**Avis délibéré de la mission régionale d'autorité
environnementale sur la mise en compatibilité dans le cadre
d'une déclaration de projet du plan local d'urbanisme (PLU) de la
commune de Bourg d'Oisans (38)**

Avis n° 2022-ARA-AUPP-1170

Avis délibéré le 23 août 2022

Figure 1: Cartographie du PADD - projet de mise en compatibilité du PLU

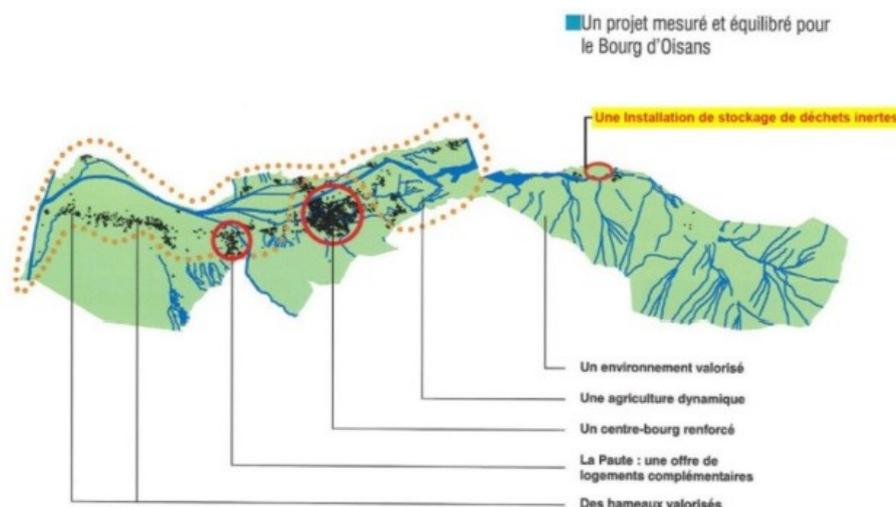
La modification du PADD mentionne l'Isdi dans l'objectif 2 : « Faciliter le développement d'activités économiques complémentaires et adaptées au contexte communal » et cartographie l'Isdi.

Figure 2: Plan d'insertion paysagère du projet

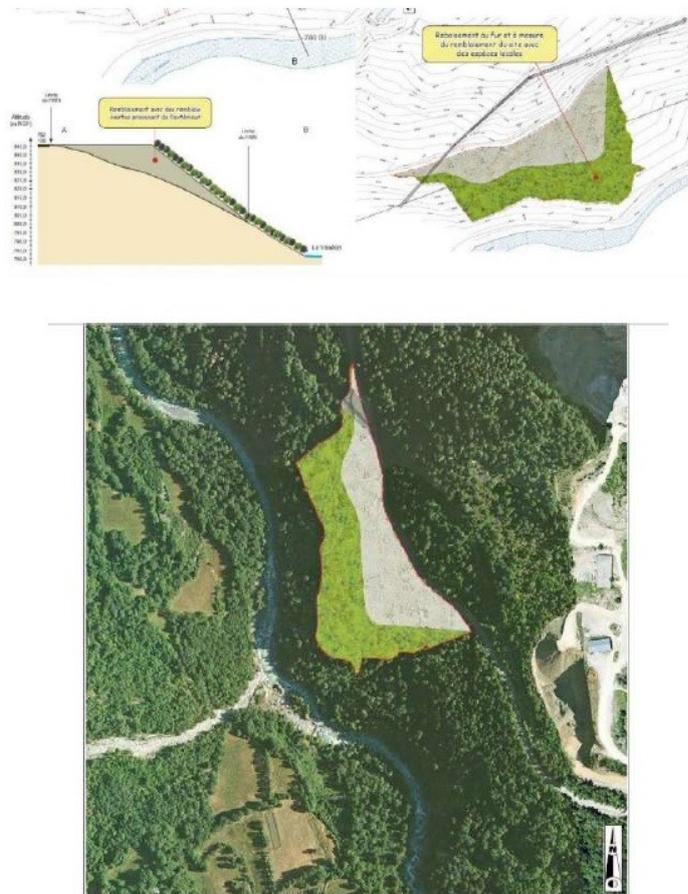
L'Autorité environnementale recommande d'évaluer les effets du choix du site, à proximité de la carrière, sur les réservoirs de biodiversité qui l'entourent.
